ALPS処理水審査会合（第6回）

ALPS処理水希釈放出設備及び関連施設の新設について

2022年2月4日

ALPS処理水の海洋放出設備の申請内容等に係る主要な論点（※）

2.6 運用管理値の選定フロー

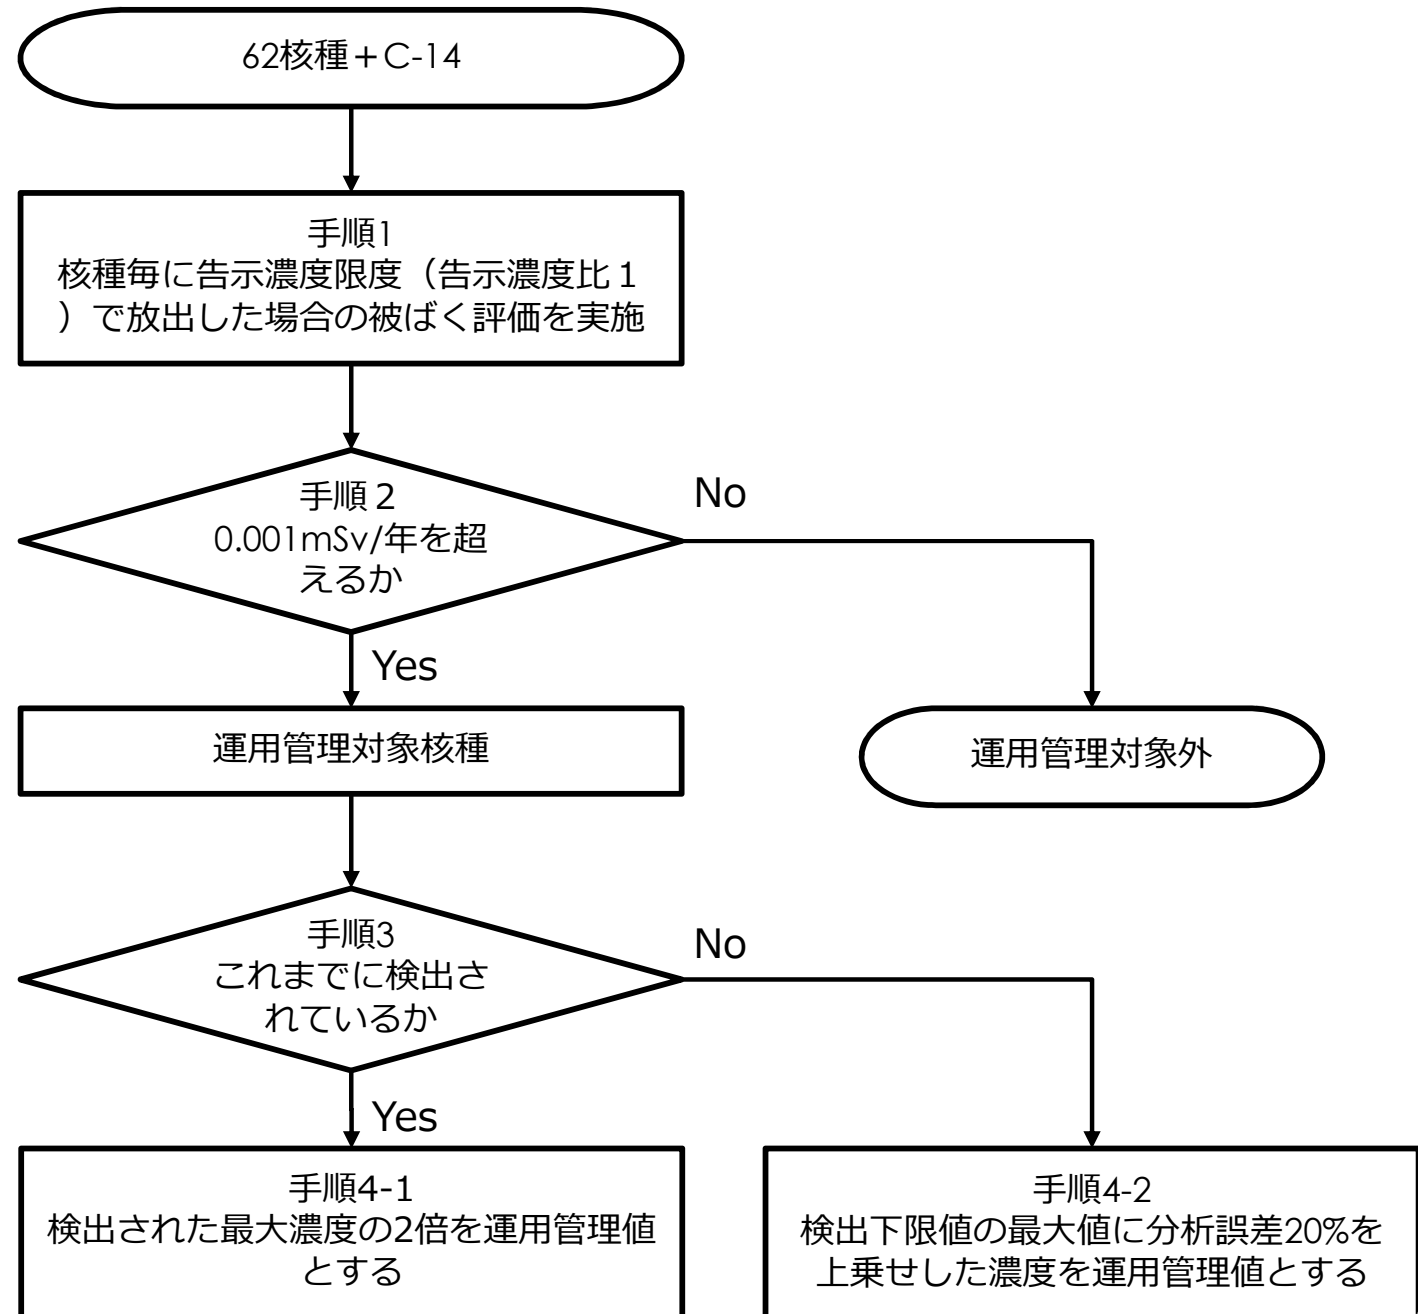
- 放射線影響評価報告書に記載された評価方法がIAEAの定める安全基準・ガイド等を参照し行われ、その評価結果が地域や生活環境等による人の年間被ばく量の変動範囲等に比べ十分に小さいものであることについての考え方を説明すること。
- ソースタームの設定のうち、放出管理上の上限値によるソースタームの設定については、運用管理対象核種の選定フロー等含めて、設定の根拠及びその妥当性を示すこと。また、海洋放出設備の年間稼働率の変動等も考慮し、トリチウムの年間放出量の変化に対する評価を説明すること。
- 拡散モデルについて、福島第一原子力発電所近傍の海域の拡散を再現していることの根拠を含め本評価に適用できるとする妥当性を説明するとともに、モデル化する範囲についても、モデル境界部での放射性物質の濃度を示すなどにより妥当性を説明すること。
- 移行モデルについてはその網羅性や評価から除外した移行モデルに対する考え方等、選定の考え方を説明すること。
- 被ばく経路についてはその網羅性や評価から除外した被ばく経路に対する考え方等、選定の考え方を説明すること。
- IAEA ガイド等の文献にない値を入力しているものについては、評価における不確かさについても考慮の上でその根拠及び妥当性を整理して説明すること。
- 潜在被ばくによる影響評価にあたっては、GSG-10 の図3のフローを用いずに評価している点に関して、潜在被ばく評価に用いたシナリオの設定根拠等を含めてその考え方を説明すること。

■ 手順 1

告示濃度比あたりの被ばくの大きさを計算

被ばくが大きい核種を運用管理対象核種として選定

これまでの測定実績を踏まえて運用管理値を設定

3. 自然現象に対する設計上の考慮（地震）

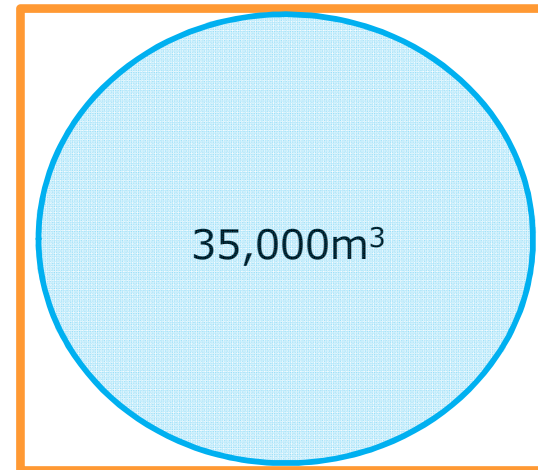
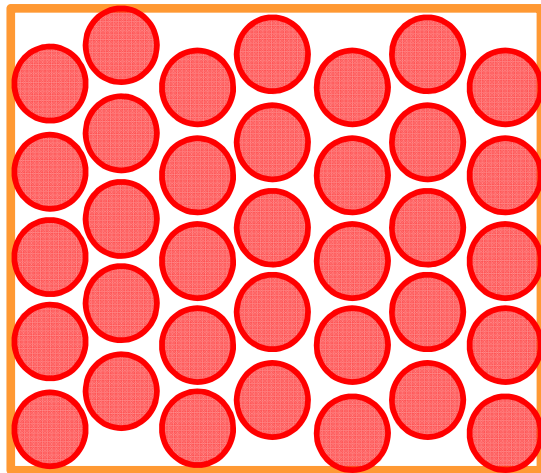
- 海洋放出設備を構成する構築物、系統及び機器ごとに、安全機能、安全機能喪失時の影響、基本仕様及びその設定根拠、主要構造、適用規格・基準等を整理して説明すること。

- 測定・確認用タンク※の機能喪失による公衆への放射線影響を評価した結果は、下記の通り。

地震によるタンクの滑動等により連結管等が損傷。当該損傷部からALPS処理水が漏えい。タンク内包水全てがタンク外に漏えい（タンク群と体積・高さが同じとなる1つの大型円柱形状で存在し続けると仮定）した場合の公衆への放射線影響。

直接線・スカイシャイン線による被ばく評価：<1μSv/年（最寄り評価点：No.70）

※：概算となるが、タンクの遮蔽が無くなった場合、1.25～2.0倍程度、敷地境界に与える影響が上昇すると想定。
保守的に2.0倍で計算しても最寄り点への影響は軽微。
